鹽水溪治理計畫(含支流荦拔林溪)(第一次修正)

經濟部民國 103 年 7 月 30 日

經授水字第 10320205750 號函核定

鹽水溪治理計畫(第一次修正)修訂表

附件二 鹽水溪水道治理計畫線及用地範圍線修正前後地籍套繪圖 (1/11)

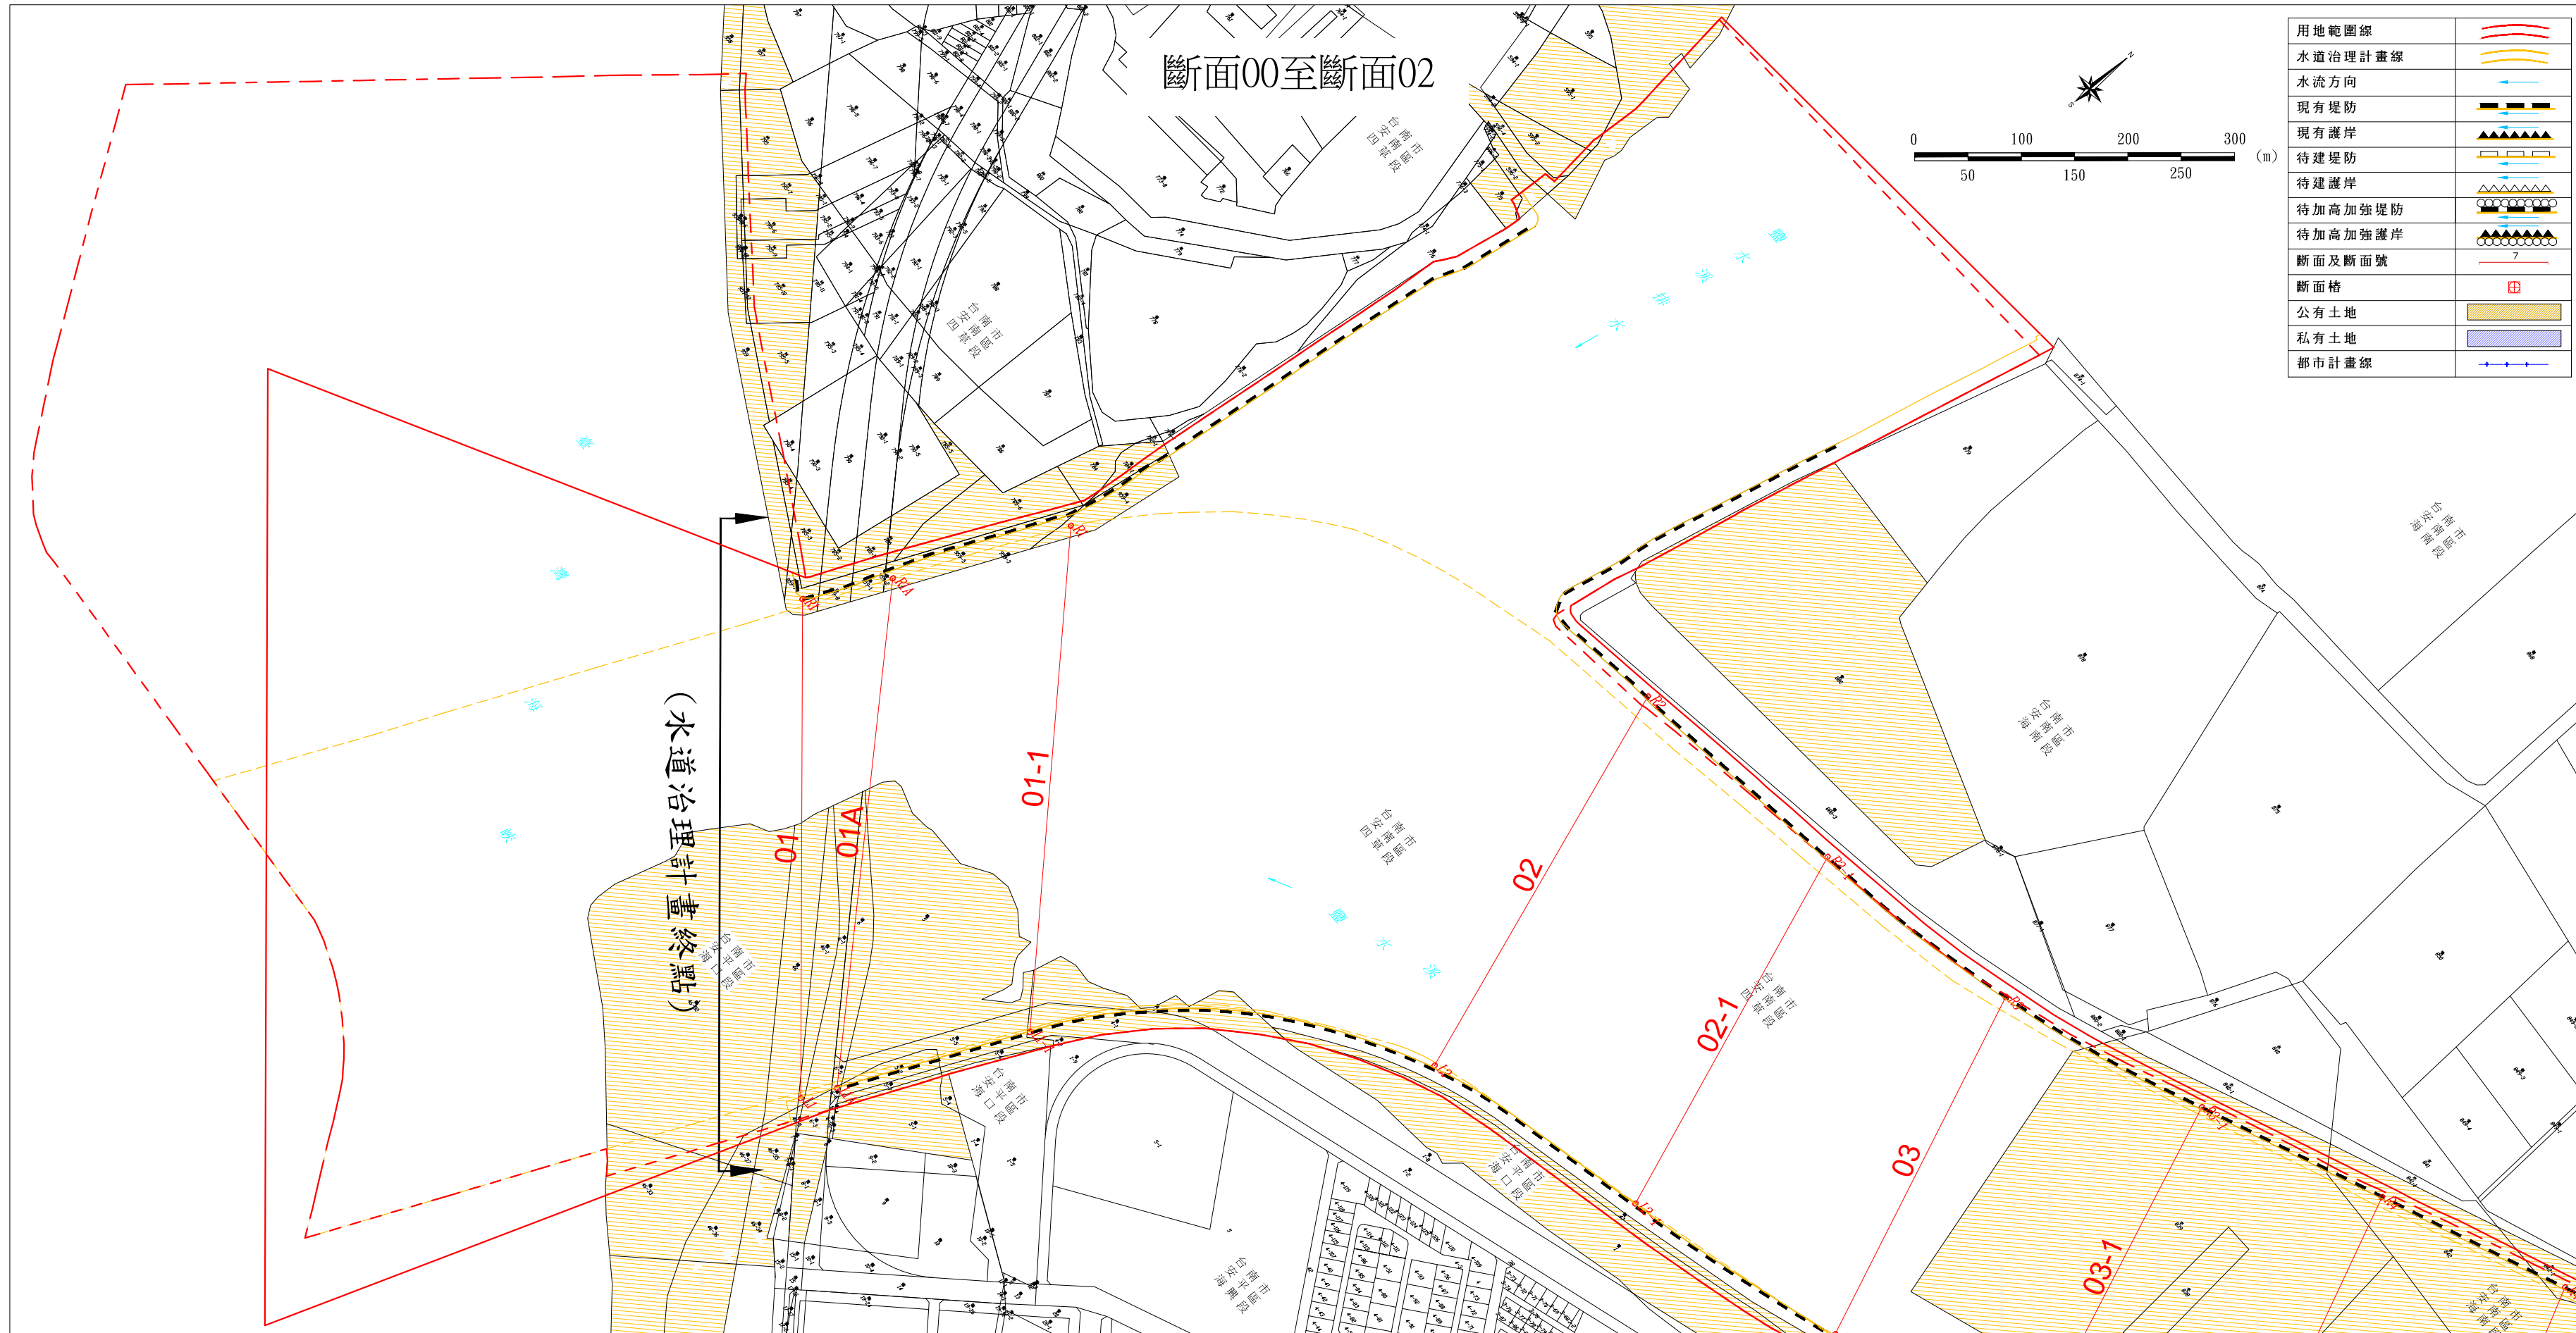
- (1)河口段之治理計畫線及用地範圍線依水利署河川區域劃設準則劃設。（河川圖籍 1、2、4、5 號）

- (2)斷面 1～斷面 2 右岸河段之治理計畫線延現有之四草堤防及溪心寮堤防劃設，用地範圍線則調整至與鹽水溪排水之用地範圍線順接，左岸治理計畫線依現有堤防位置修正。（河川圖籍 3、4、6、7 號）
- (3)斷面 2～斷面 18-1 兩岸治理計畫線依現有堤防位置修正；右岸之用地範圍線沿現況防汛道路邊界劃設，左岸在民權路四段（與安北路交叉處）之用地範圍線移至民權路四段之中央分隔島而與河川區域線重合（河川圖籍 6～26 號）。
- (4)斷面 18-1～斷面 20 左岸在柴頭港溪匯流處以上之治理計畫線沿中華路路旁防洪牆劃設，至斷面 19 上游約 27 公尺處延現況建物河邊防洪牆內縮 1 公尺劃設，用地範圍在斷面 18～斷面 18-1 沿柴頭港溪排水之用地範圍邊界劃設，斷面 18-1～斷面 19 沿中華路路邊之防洪牆劃，斷面 19～斷面 20 則沿現況屋舍河邊之防洪牆劃設；右岸之治理計畫線依現有堤防位置修正，用地範圍線則沿現況防汛道路邊界劃設。（河川圖籍 23、26 號）
- (5)斷面 20～斷面 39 兩岸治理計畫線依現有堤防位置修正；右岸斷面 20～斷面 21-1 間之用地範圍線調整至現況防汛道路邊界，原位於河川圖籍 28 號之部分用地範圍線劃設位置過寬（已位於現況鹽水溪排水之水道內），修正其位置至郡安路三段側溝邊而與鹽水溪排水之用地範圍線重合。其餘則維持原公告。

断面28至断面40

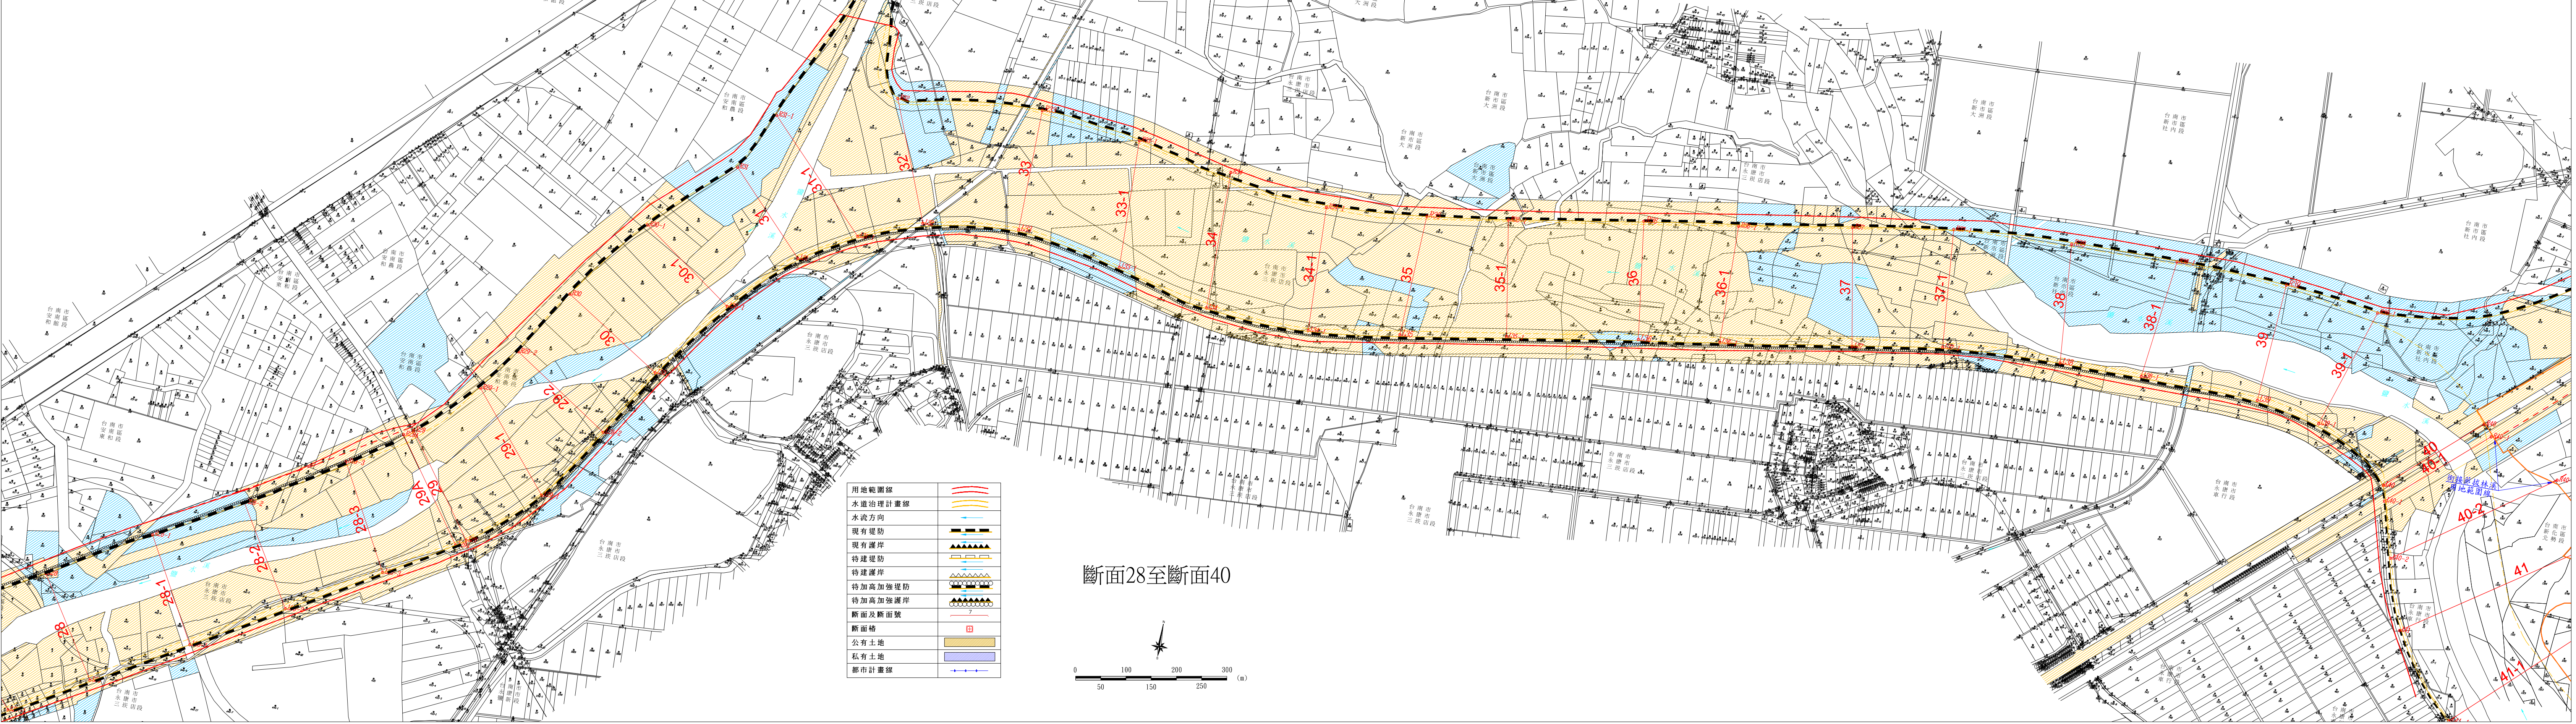
本河段長約 1 公里，左岸有車行堤防，右岸於斷面 40～43A 河段尚未佈置防洪構造物；為增加鹽水溪之河道範圍以達河道貯蓄及減洪功效，斷面 39 以上之治理計畫線將沿現有舊堤劃設至國道 8 號邊界線，取消原規劃接續大洲堤防之新建大洲堤防 350 公尺及配合二條支流所設置之合流工，將斷面 39-1 至 40 現有堤防南側、國道八號西側及臺一線北側之地區納入河道範圍，同時取消原規劃於斷面 40～43A 河段右岸之堤防佈設，將鹽水溪與支流

菲拔林溪及虎頭溪排水匯流處的洪氾區域提供做為鹽水溪滯洪及囚砂之用，並以原公告用地範圍線做為土地管制界限，僅將部分位於國道八號路權內之用地範圍線修正至國道八號路權線邊界線（河川圖籍 42 號），並於國道八號、區道南 144 線辦理相關配合措施以束限洪水於國道 8 號以南、長泰教養院新市分院以西、區道南 144 線以北之特定範圍。

斷面42至斷面52

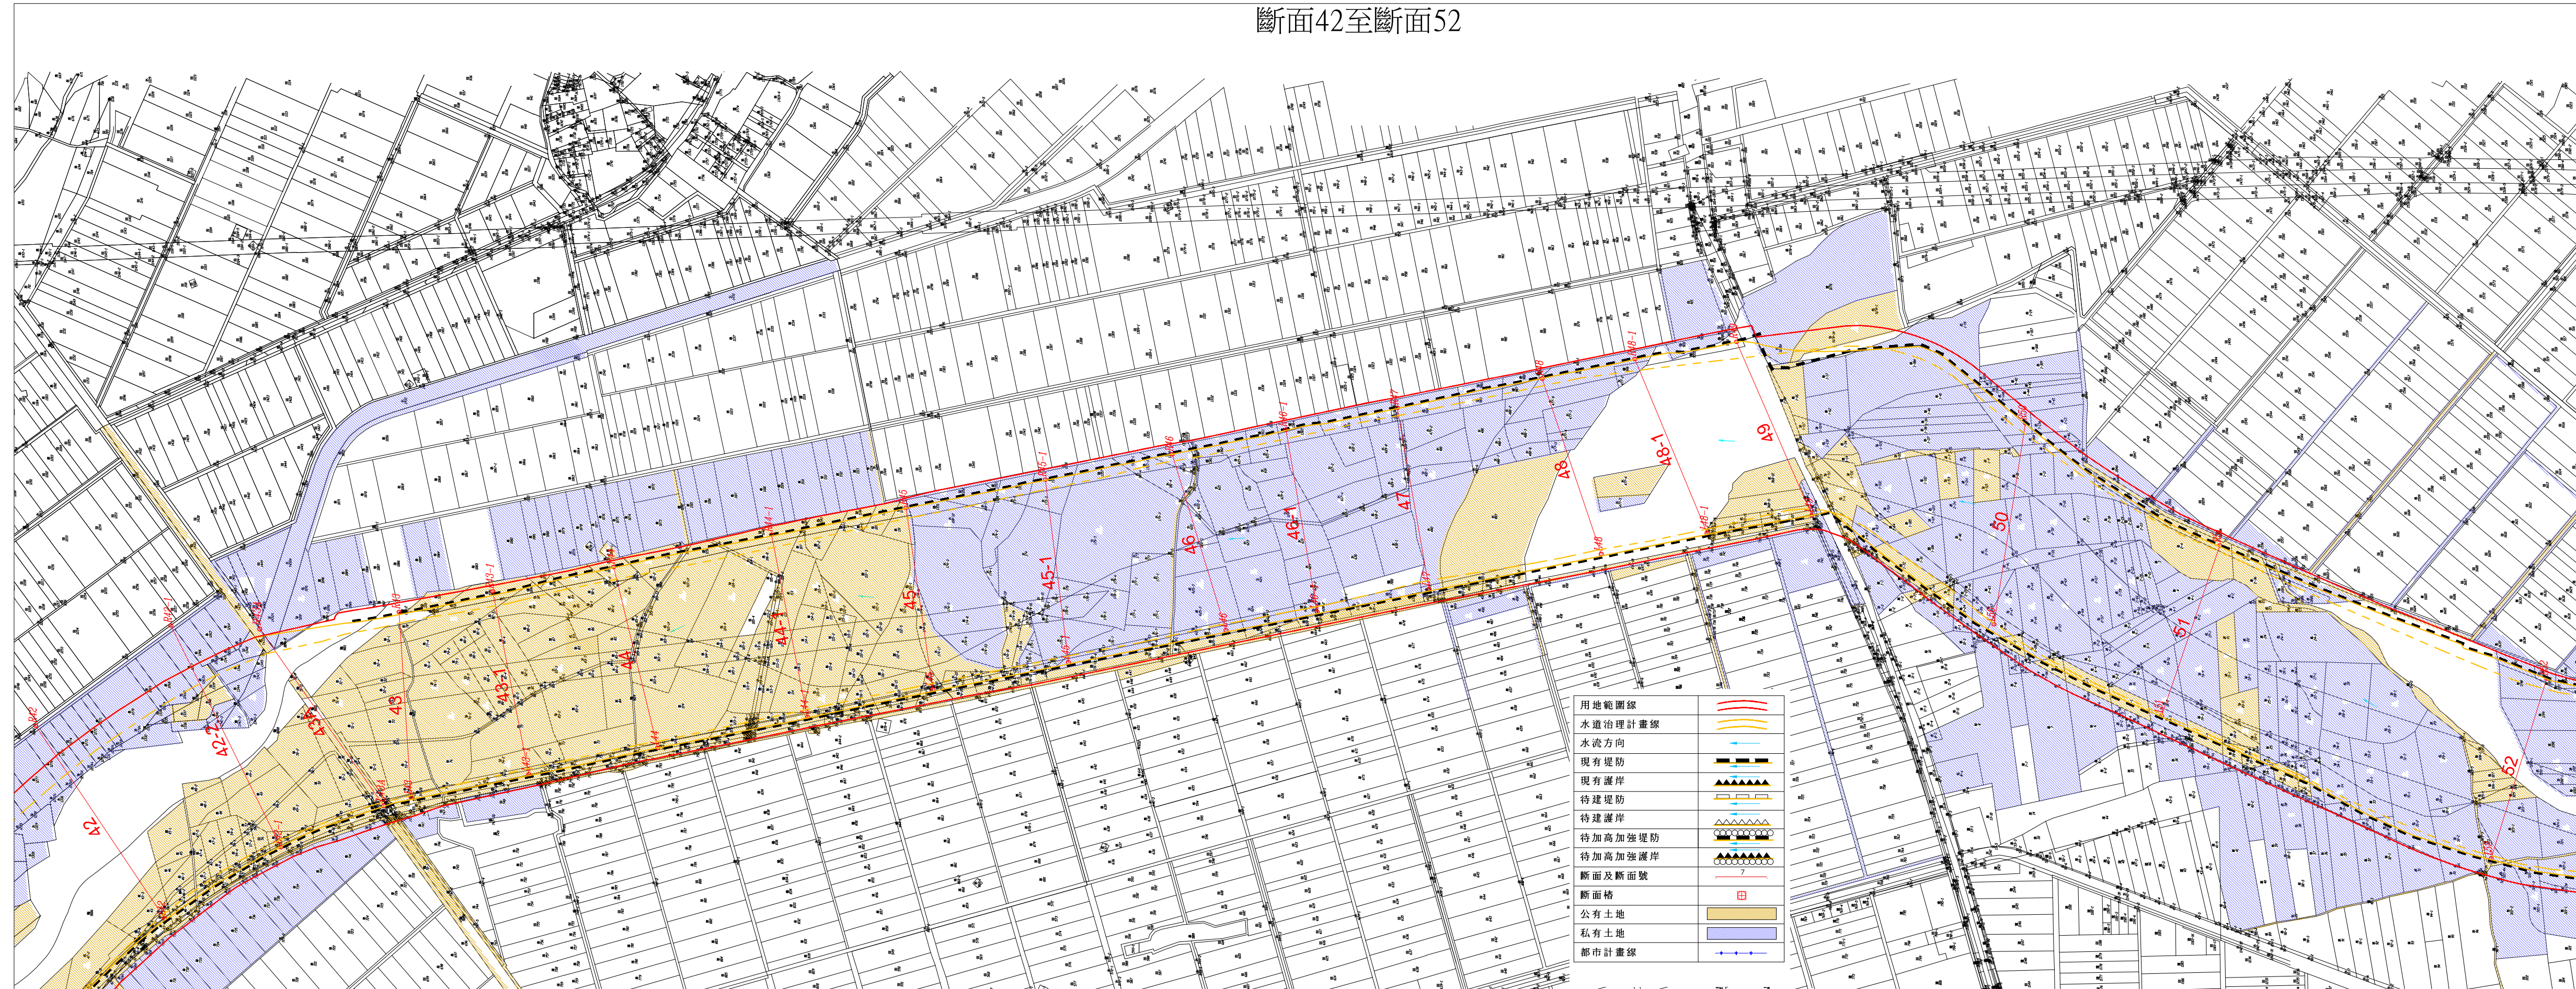
3.衛生一號排水出口至新灣橋河段（斷面 43A～53）

本河段長約 3.5 公里，兩岸均已設有防洪構造物，除左岸車行堤防（斷面 40～49）已重新整建外，其餘均為老舊土堤，未經規劃，防洪功能不佳，原規劃為保留水防道路，將兩岸原堤內縮 10 公尺新建堤防，惟為避免束縮河道，本計畫將不內縮治理計畫線而在目前舊堤位置改建堤防，並劃定兩岸水道治理計畫線，水防道路則採路堤共構方式以節省用地。本河段之各項工程計畫、水道治理計畫線原則依現有堤防堤肩劃設，用地範圍線則維持原公告，計畫河寬為 220～210 公尺，其中在豐化橋的計畫河寬為 220 公尺，開運橋為 215 公尺，新灣橋為 210 公尺。

附件二 荖拔林溪水道治理計畫線及用地範圍線修正前後地籍套繪圖 (1/4)

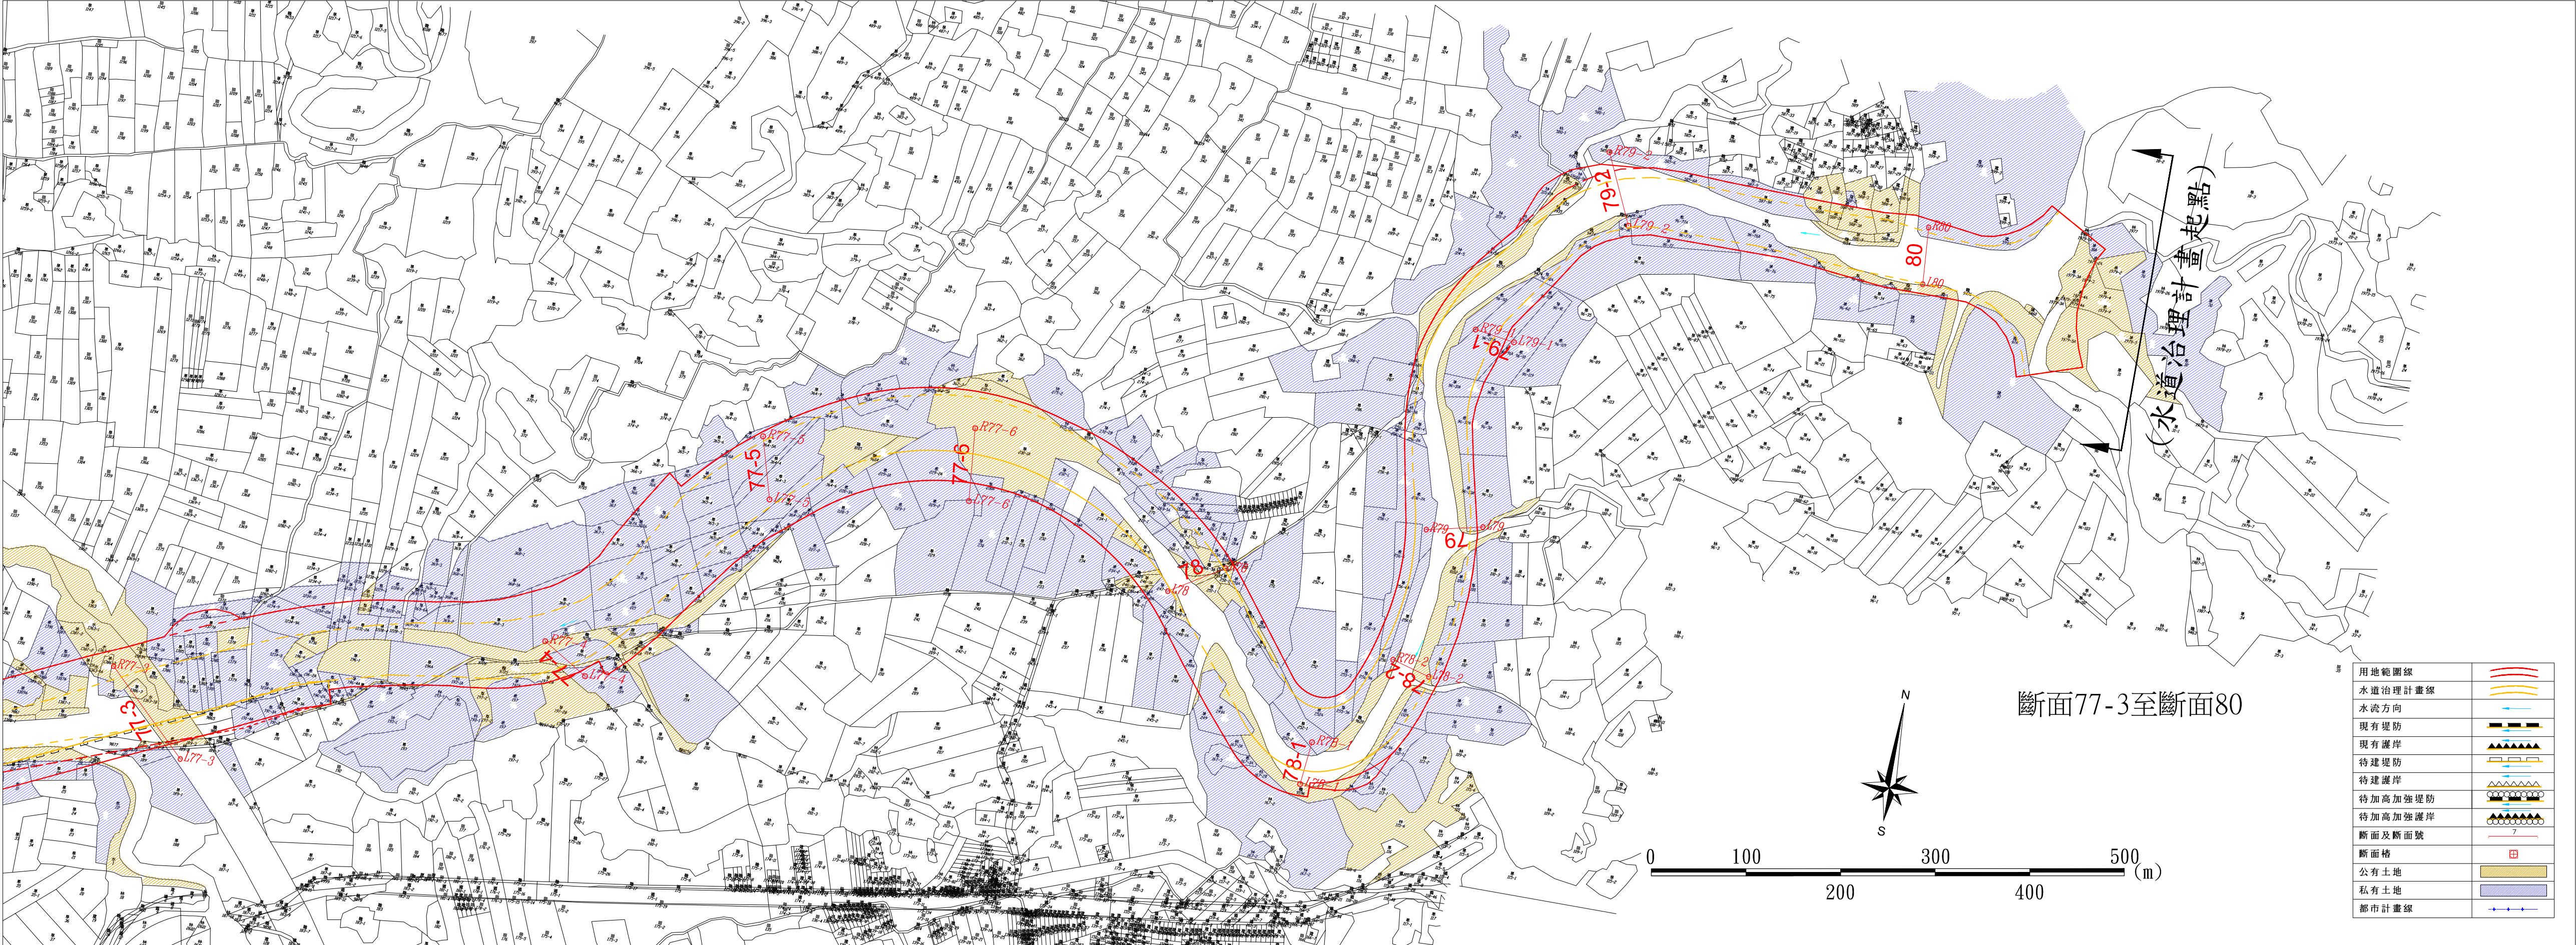
本河段兩岸地勢平坦、人口密集、土地開發度較高，治理措施仍應採築堤禦洪為原則，但應盡量利用兩岸現有防洪構造物，不束縮河寬。左岸水道治理計畫線劃設：出口到斷面 4 河段將納

入鹽水溪河道滯洪範圍，斷面 4 以上至新永橋河段則依新市橋上下游土堤方向劃設，並平順銜接至國道八號之路堤處。右岸水道治理計畫線劃設：出口至斷面 5 上游 75 公尺處左右將沿縱貫鐵路劃設（在斷面 4 以下之治理計畫線同鹽水溪），並由高嵌邊界沿新市橋上下游之番子寮護岸方向劃設。工程布置，於左岸接續原新市橋下游土堤新建移民寮左岸堤防 550 公尺，並連接至國道八號於荪拔林溪左岸之橋台。
